## CSF-200 L Změna způsobu připojení a tipy k instalaci

### 1.1. Aktualizace sintrovacích tyčí

Třetí generace  
(2 sériově a 2 paralelně)

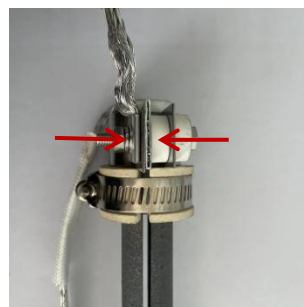
První/druhá generace  
(2 zapojení sériově  
a 2 paralelně)

Čtvrtá generace  
(4 sériově)

### Změna 2: Instalace izolační pásky na kovový vodič sintrovacích tyčí čtvrté generace

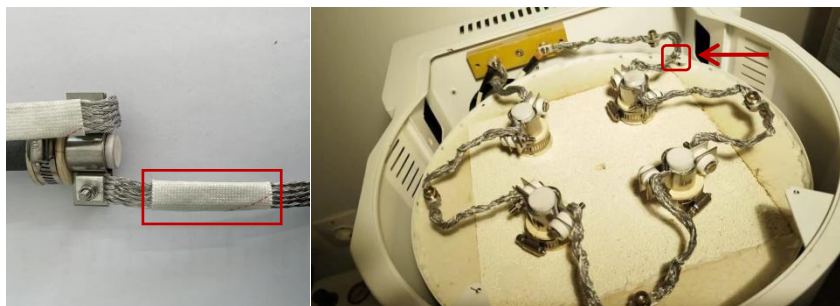
(Zabránění náhodnému kontaktu mezi vodičem a kovovým pláštěm pece, který by mohl způsobit zkrat.)
